18. punktuelle Änderung des Flächennutzungsplanes im Bereich „Solarpark Brogen“, St. Georgen im Schwarzwald

Frühzeitige Beteiligung der Öffentlichkeit nach § 3 Abs. 1 BauGB

Stellungnahmen und Abwägungsvorschläge

Stand: 04.12.2024

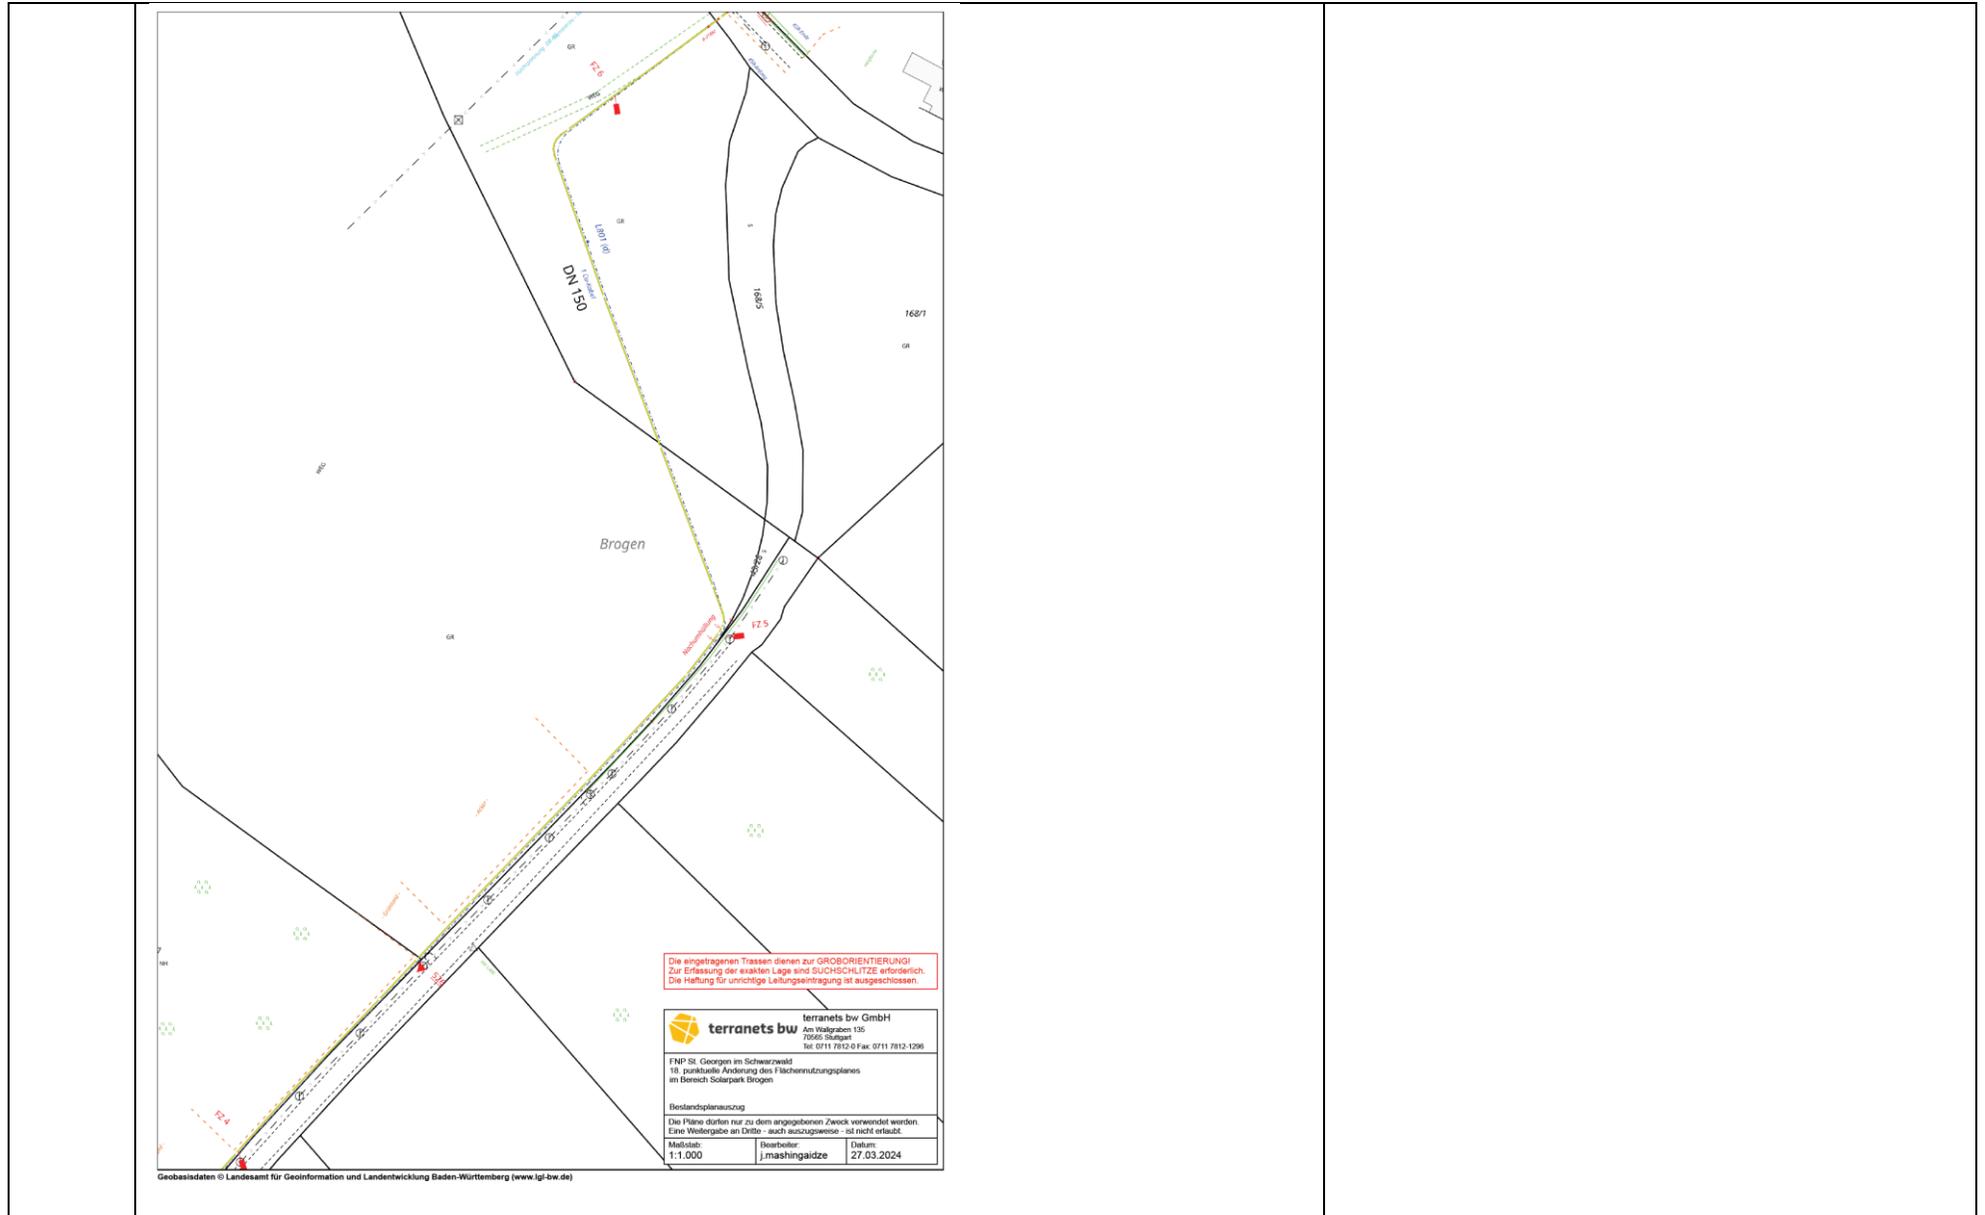
Wie Sie den beigefügten Plänen entnehmen können, verlaufen in dem von Ihnen angegebenen Plangebiet folgende Gashochdruckanlagen und bzw. oder parallel dazu verlegte Telekommunikationsanlagen:

Die Erdgashochdruckleitungen unseres Unternehmens sowie die parallel dazu verlegten Telekommunikationskabel sind gemäß den Vorschriften über Gashochdruckleitungen zur Sicherung ihres Bestandes, des Betriebes und der Instandhaltung sowie gegen Einwirkungen von außen in einem Schutzstreifen von 6,0 m Breite (je 3,0 m beiderseits der Rohrachse) verlegt.

Im Schutzstreifen dürfen für die Dauer des Bestehens der Gasleitung keine Gebäude oder baulichen Anlagen errichtet werden. Darüber hinaus dürfen keine sonstigen Einwirkungen vorgenommen werden, die den Bestand oder Betrieb der Gasleitung beeinträchtigen oder gefährden.

Die Bepflanzung von Bäumen und tiefwurzelnden Sträuchern ist im Schutzstreifen nicht zulässig.

Geländeniveauveränderungen und Bepflanzungen sind mit unserem Unternehmen abzustimmen.

4	<p>terraneTs bw GmbH Stellungnahme vom 28.03.2024 Anlagen zur Stellungnahme:</p> <ul style="list-style-type: none"> - Übersichtskarte - Bestandsplanauszug - Freistellungsvermerk - Technische Bestimmungen <p>Erdgashochdruckanlagen und Telekommunikationskabel der terraneTs bw GmbH</p> <p>Im räumlichen Geltungsbereich liegen Anlagen der terraneTs bw GmbH.</p>	Wird im Bebauungsplanverfahren beachtet und nachrichtlich in die Begründung der FNP-Änderung aufgenommen.
